RELATÓRIO DE FISCALIZAÇÃO
SISTEMAS DE ABASTECIMENTO DE ÁGUA
DO MUNICÍPIO DE AURELINO LEAL

Relatório: Fiscalização dos serviços prestados através de sistemas de abastecimento de água e de esgotamento sanitário.

Município: Aurelino Leal

Período: 12 a 16 de setembro de 2022

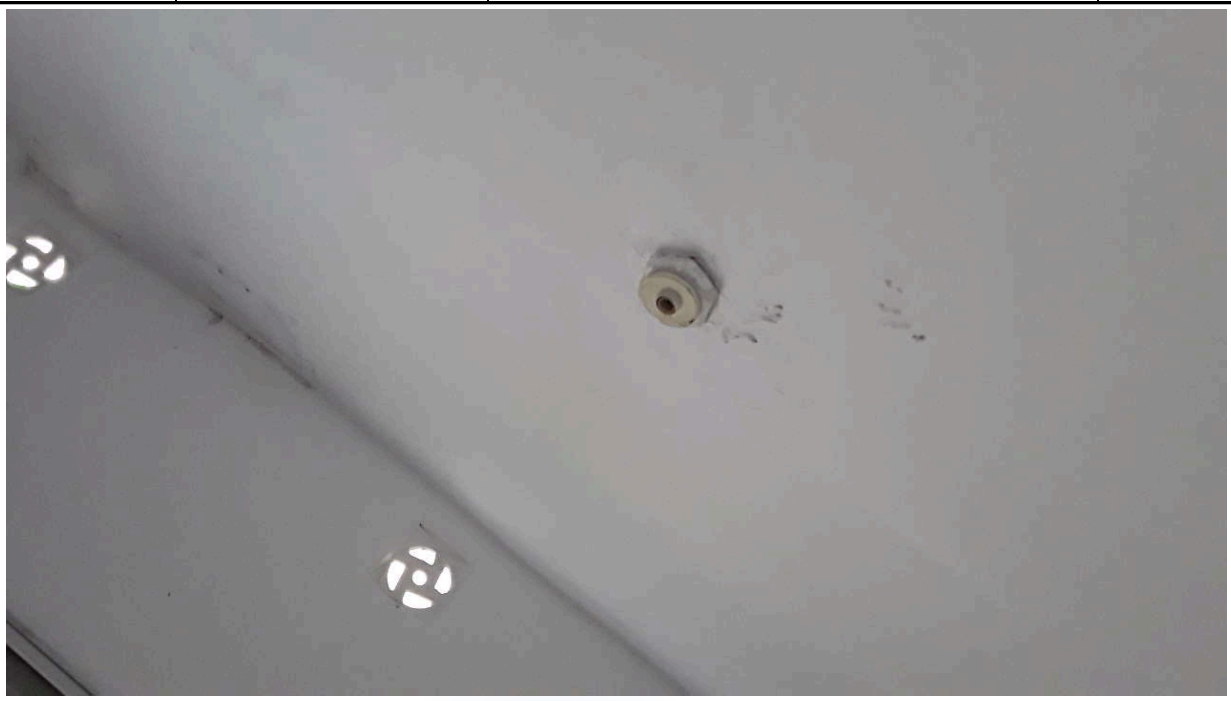
Segmento	Identificação	Não conformidade	Prazo (dias)
Atendimento	**Almoxarifado_Escritorio local**	1- Ausência de sinalização adequada.	30

Especificar:
Identificação, Restrição do Acesso, Riscos Específicos

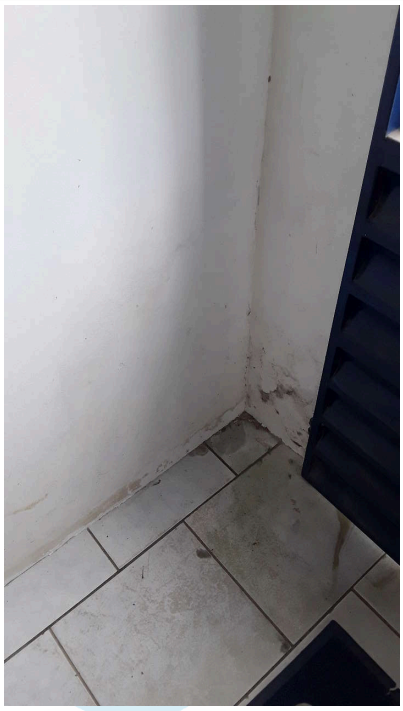
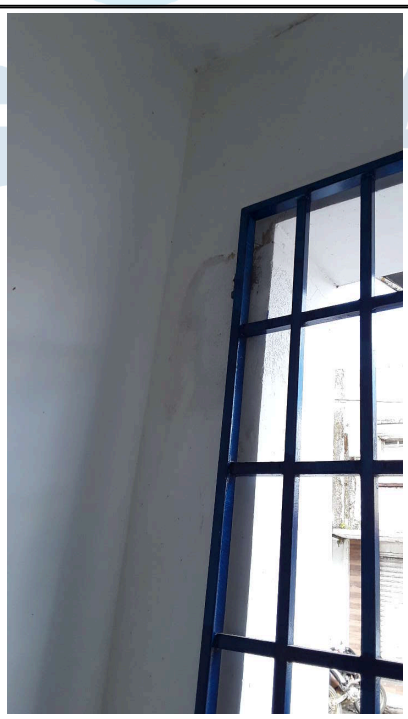
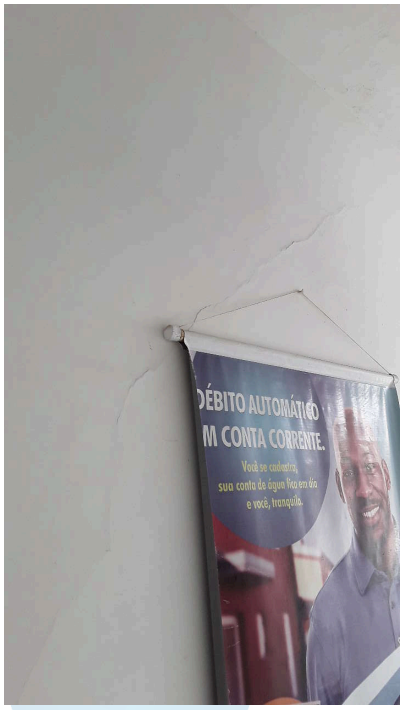
Segmento	Identificação	Não conformidade	Prazo (dias)
Atendimento	**Escritorio local**	3- Instalações físicas inadequadas.	30

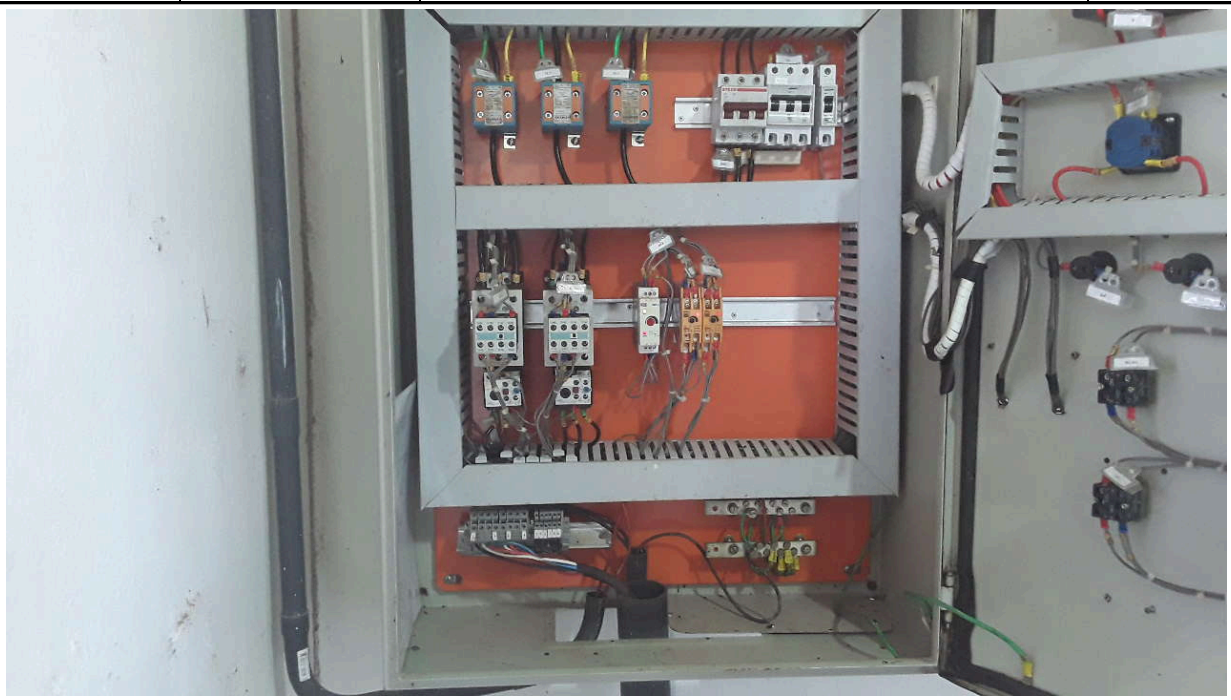
Segmento	Identificação	Não conformidade	Prazo (dias)
Captação	**Captação Rio do Banco**	6- Instalações elétricas em desconformidade com a NR 10.	60

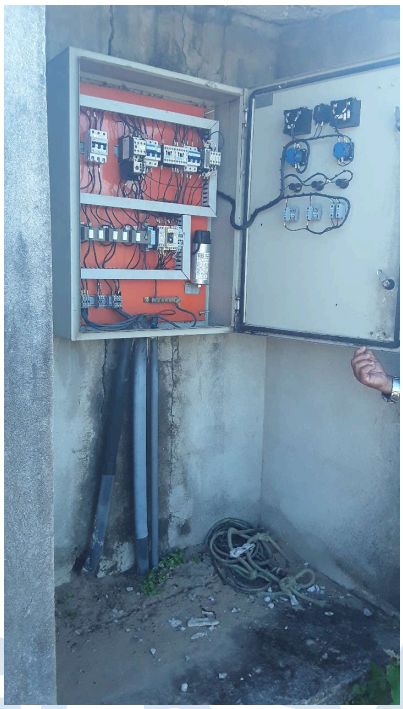
Segmento	Identificação	Não conformidade	Prazo (dias)
Captação	**Rio gongogi**	5- Ausência de equipamentos e mobiliário em quantidade e qualidade adequadas e sem bom estado de conservação e funcionamento.	30

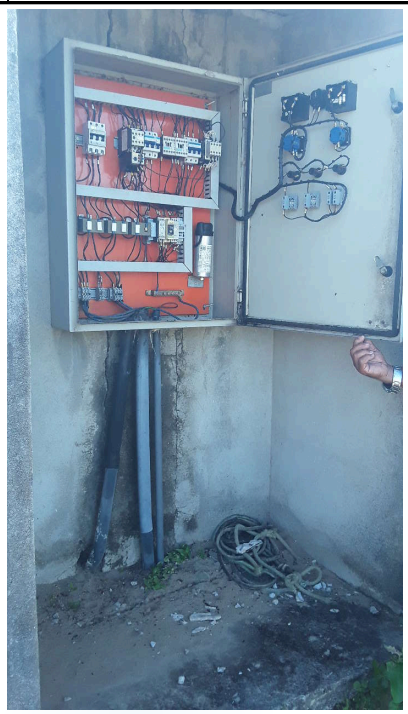
Segmento	Identificação	Não conformidade	Prazo (dias)
Captação	**Rio gongogi**	6- Instalações elétricas em desconformidade com a NR 10.	30

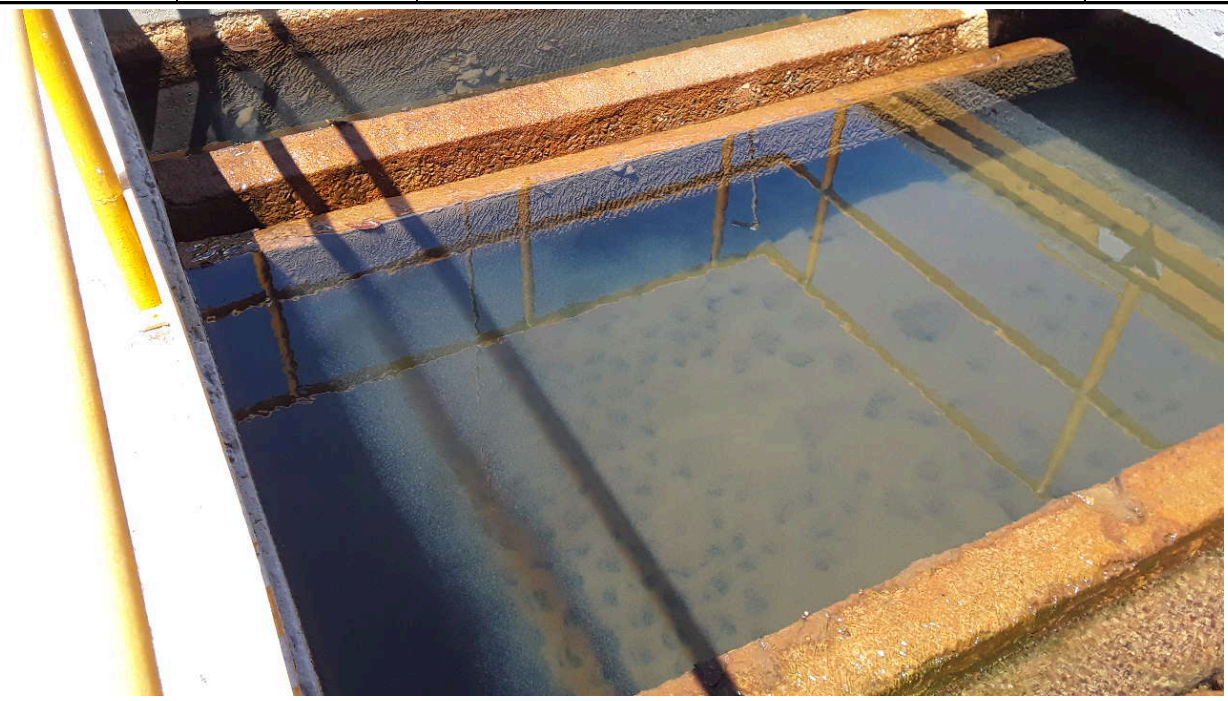
Segmento	Identificação	Não conformidade	Prazo (dias)
Tratamento	**ETA Aurelino Leal e Ubaitaba**	22- Limpeza irregular no tanque de contato.	Imediato

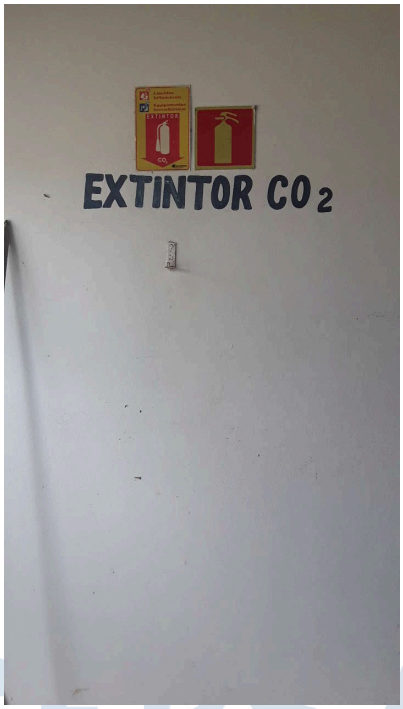
Segmento	Identificação	Não conformidade	Prazo (dias)
Tratamento	**Casa de Química**	18- Ausência de extintor de incêndio disponibilizado e/ou sinalizado adequadamente.	60

Especificar:
Disponibilizados

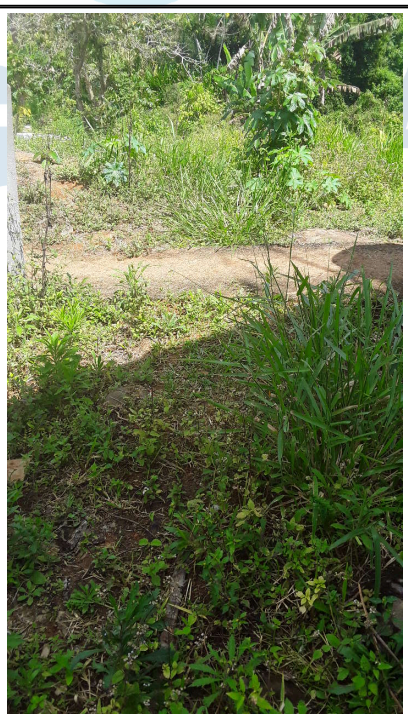
Segmento	Identificação	Não conformidade	Prazo (dias)
Tratamento	**Reservatorios**	19- Necessidade de limpeza, arrumação e capina.	30

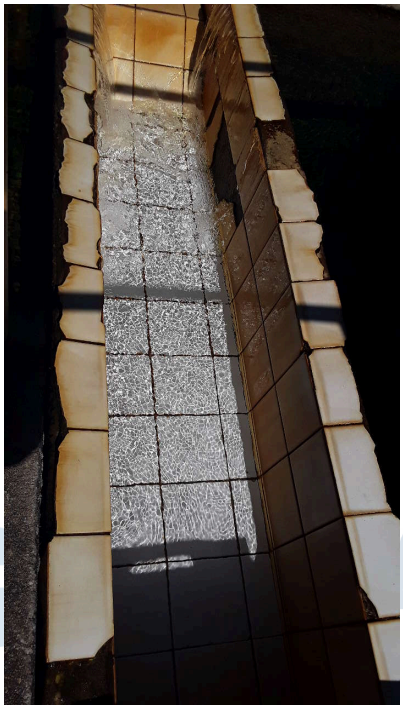
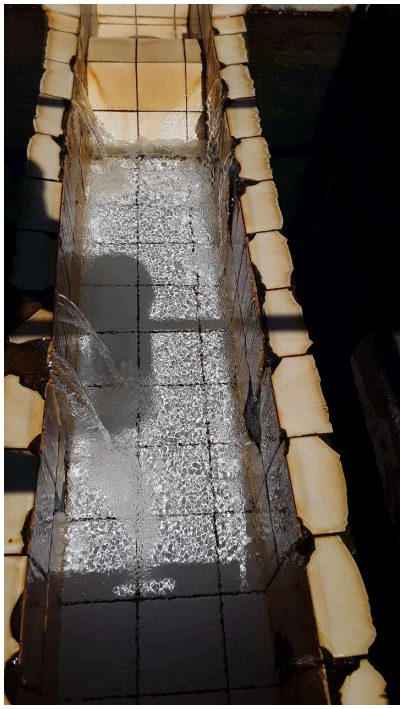
Segmento	Identificação	Não conformidade	Prazo (dias)
Tratamento	**ETA Lage do Banco**	78- Agitadores indisponíveis e/ou sem funcionamento.	60
Segmento	**Identificação**	**Não conformidade**	**Prazo (dias)**
Tratamento	**ETA Lage do Banco**	94- Ausência de reaproveitamento de água.	120
Segmento	**Identificação**	**Não conformidade**	**Prazo (dias)**
Tratamento	**ETA Lage do Banco**	105- Ausência de cortina de distribuição de água uniforme na entrada do decantador.	60

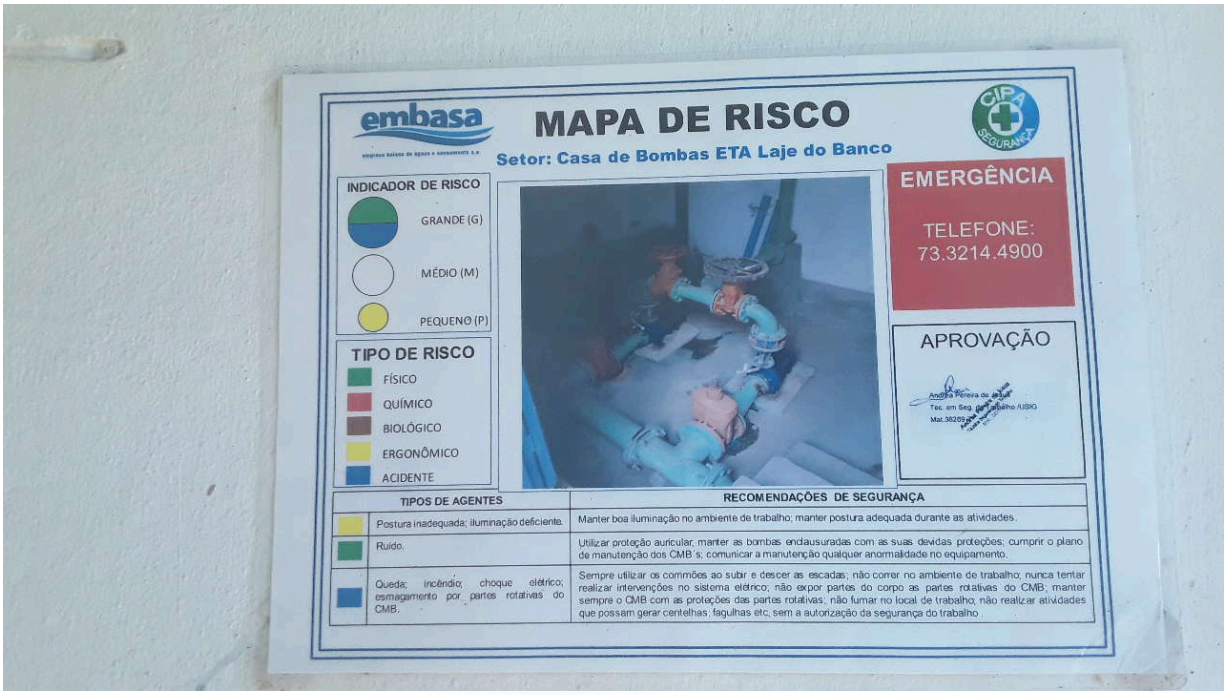
Segmento	Identificação	Não conformidade	Prazo (dias)
Tratamento	**Casa de Bombas ETA - Lavagem de Filtro**	4- Ausência de mapa de risco visível ou atualizado.	30

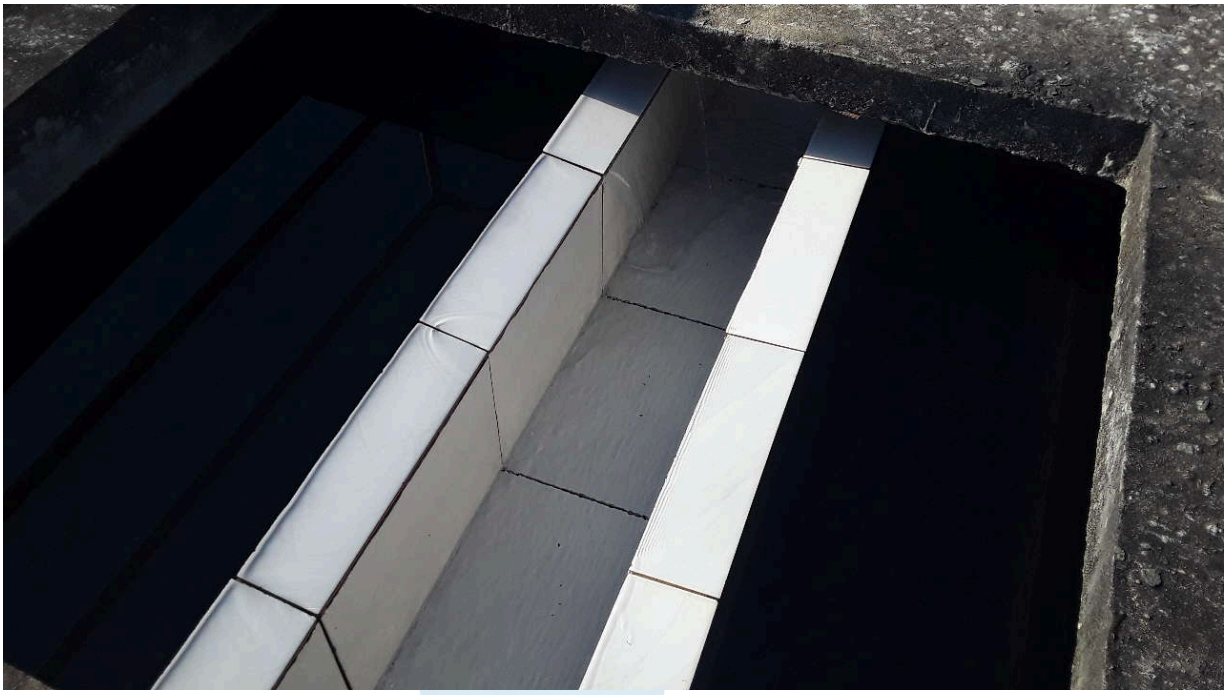
Segmento	Identificação	Não conformidade	Prazo (dias)
Tratamento	**ETA Poço Central**	77- Condições de preparo de produtos químicos inadequadas.	60
Segmento	**Identificação**	**Não conformidade**	**Prazo (dias)**
Tratamento	**ETA Poço Central**	78- Agitadores indisponíveis e/ou sem funcionamento.	60
Segmento	**Identificação**	**Não conformidade**	**Prazo (dias)**
Tratamento	**ETA Poço Central**	94- Ausência de reaproveitamento de água.	120
Segmento	**Identificação**	**Não conformidade**	**Prazo (dias)**
Tratamento	**ETA Poço Central**	105- Ausência de cortina de distribuição de água uniforme na entrada do decantador.	120

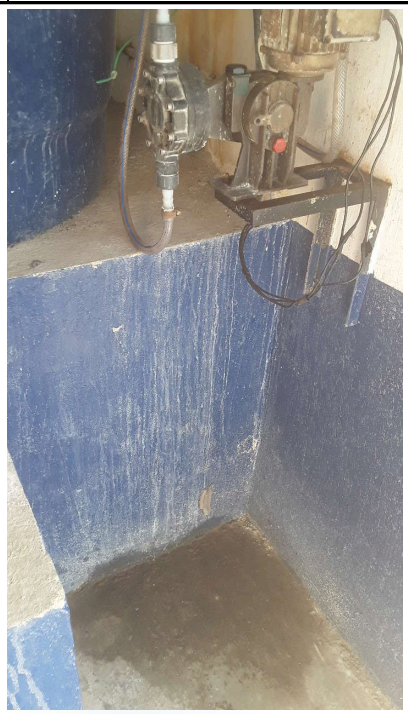
Segmento	Identificação	Não conformidade	Prazo (dias)
Tratamento	**Casa de quimica ETA Poço Central**	30- Presença de vazamentos e/ou infiltrações.	30

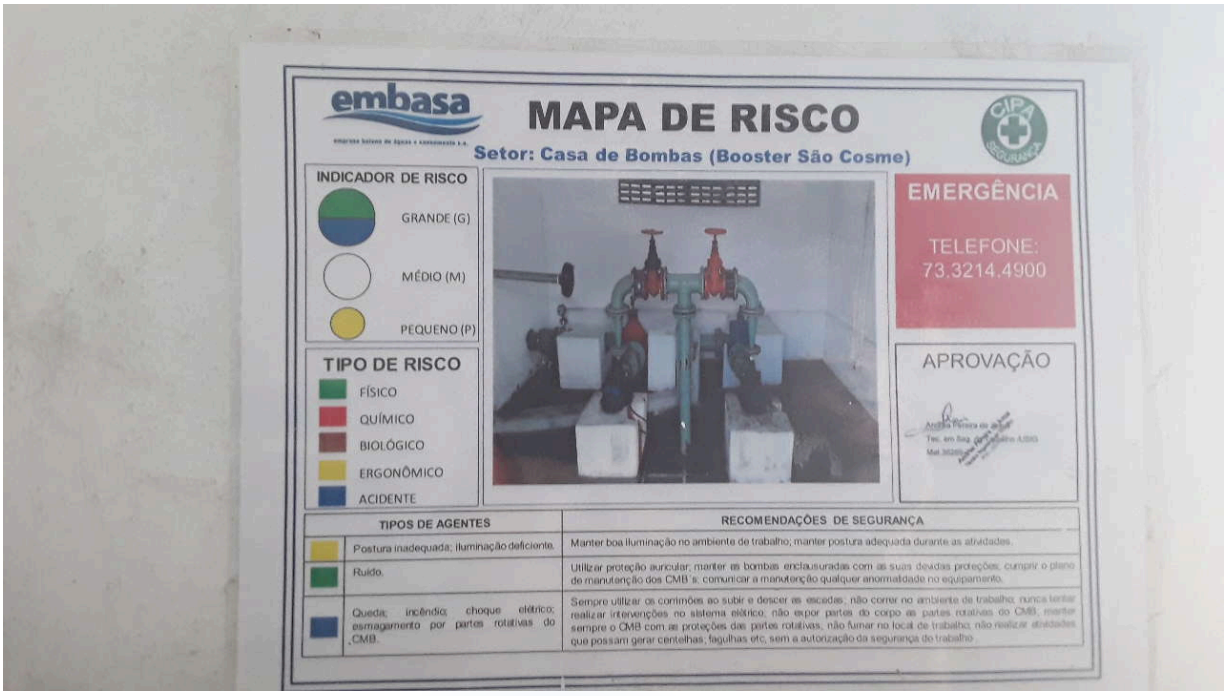
Segmento	Identificação	Não conformidade	Prazo (dias)
Distribuição	**Booster São Cosme**	4- Ausência de mapa de risco visível ou atualizado.	30

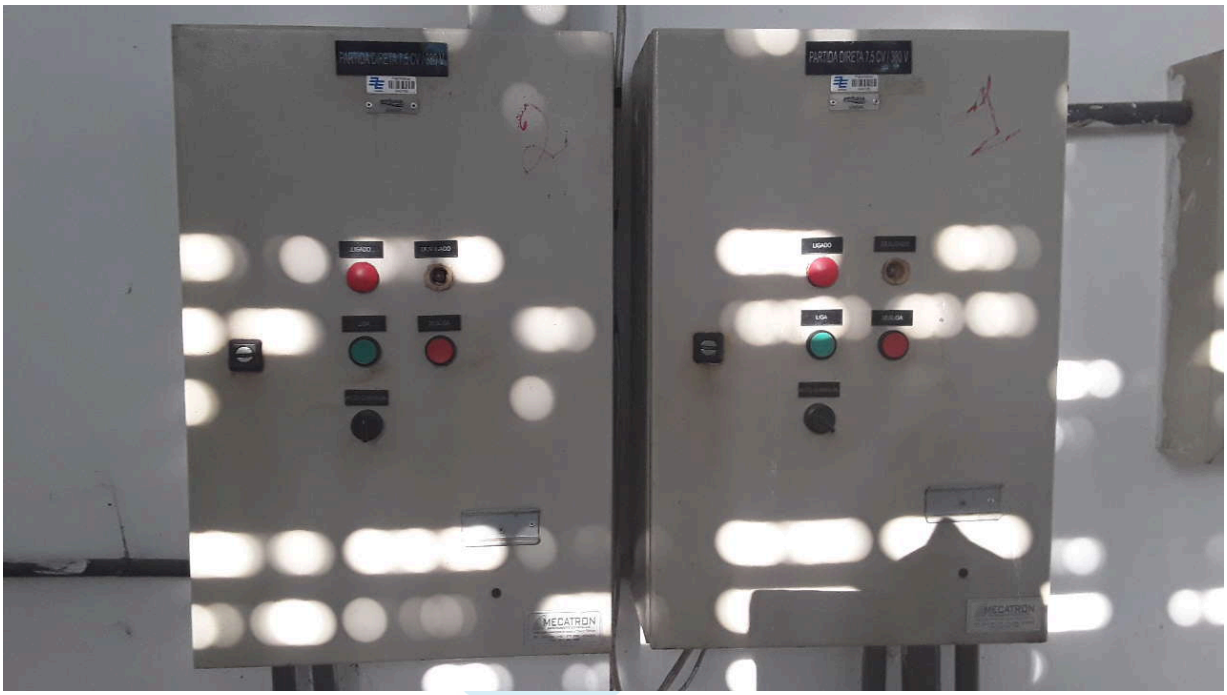
Segmento	Identificação	Não conformidade	Prazo (dias)
Distribuição	**Booster ACM**	41- Ausência de horímetro em funcionamento.	60

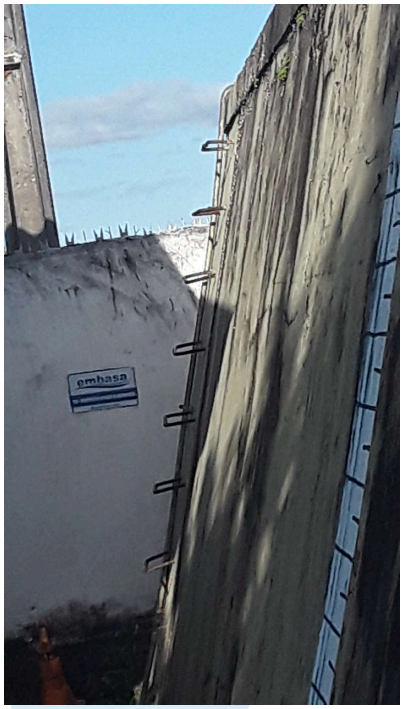
Segmento	Identificação	Não conformidade	Prazo (dias)
Distribuição	**Reservatorio apoiado 200m3**	27- Escada não instalada e/ou inadequada.	30

Especificar:
Inadequada

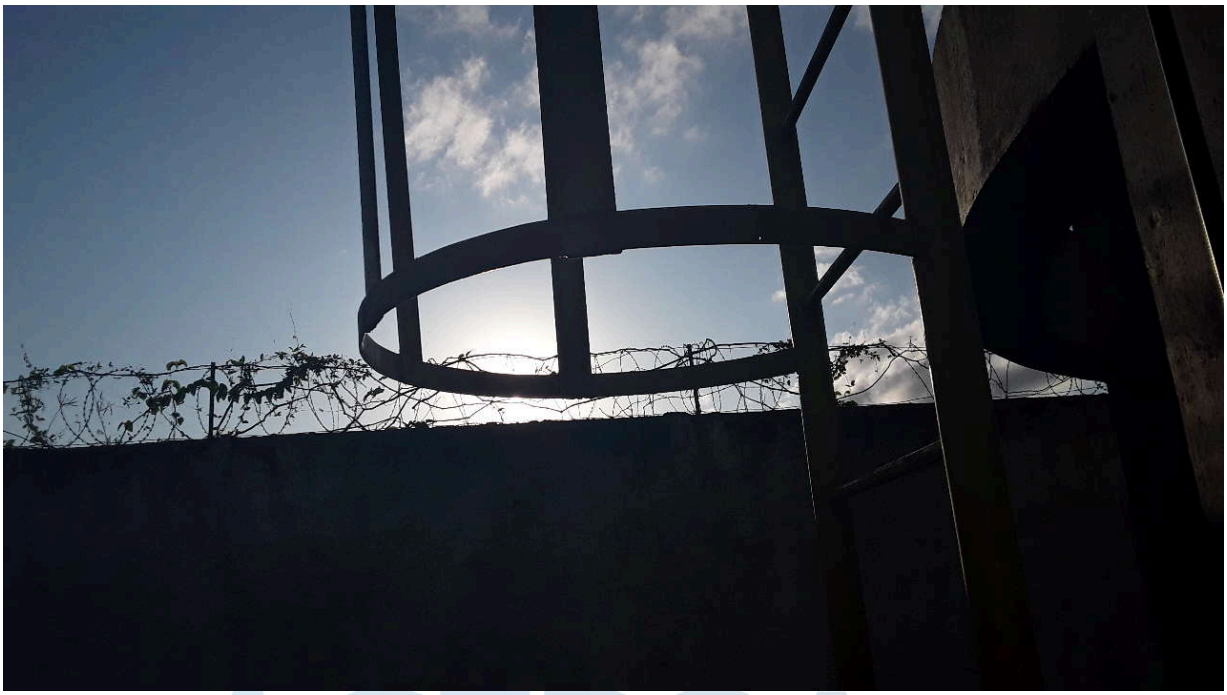
Segmento	Identificação	Não conformidade	Prazo (dias)
Distribuição	**RED 200m3**	27- Escada não instalada e/ou inadequada.	30

Especificar:
Sistema de bloqueio
